日本原燃株式会社	
資料番号	共通 08-2 R <u>2</u>
提出年月日	令和 5 年 <u>3</u> 月 <u>20</u> 日

設工認に係る補足説明資料

第 2 回申請の申請書の構成

(MOX 燃料加工施設)

第2.5.2.7.4図 被覆施設
燃料棒加工工程搬送設備の構造図
ペレット保管容器搬送装置
グローブボックス-1,-2,-7,-8,-9,-10
(PA0144-B-10701,-10702,-10707,
-10708,-10709,-10710)

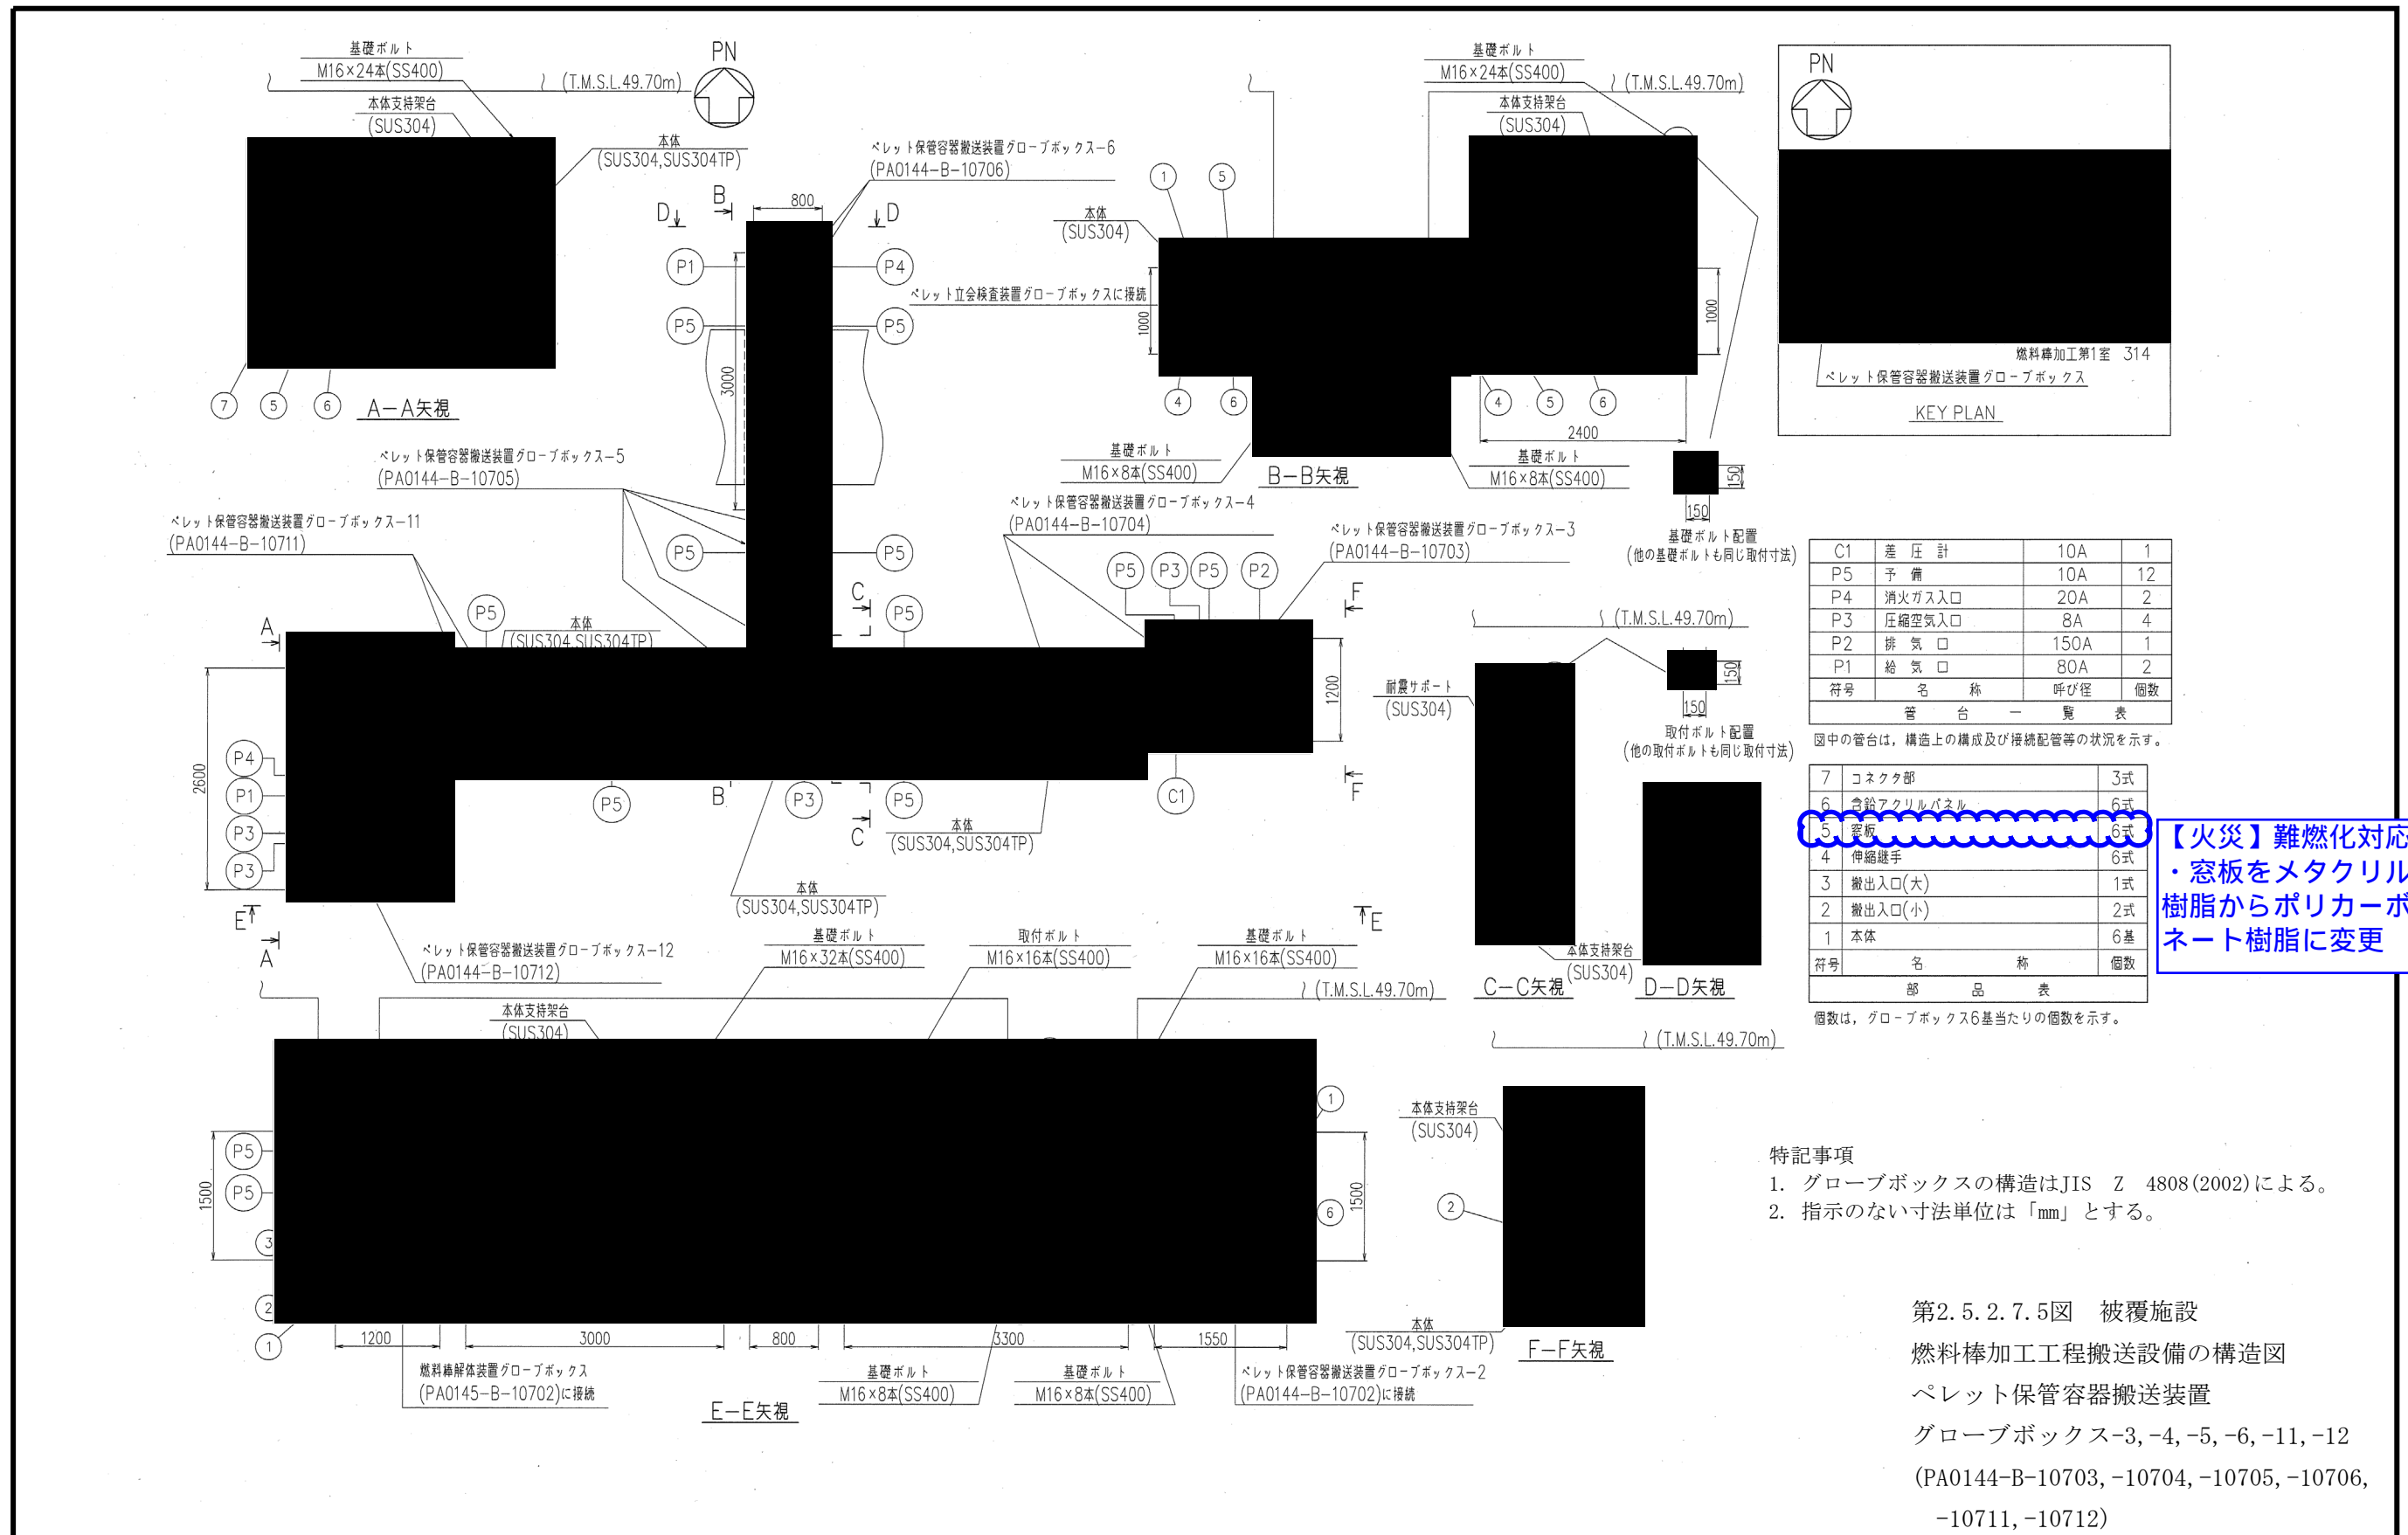
【火災】難燃化対応
・窓板をメタクリル樹脂からポリカーボネート樹脂に変更
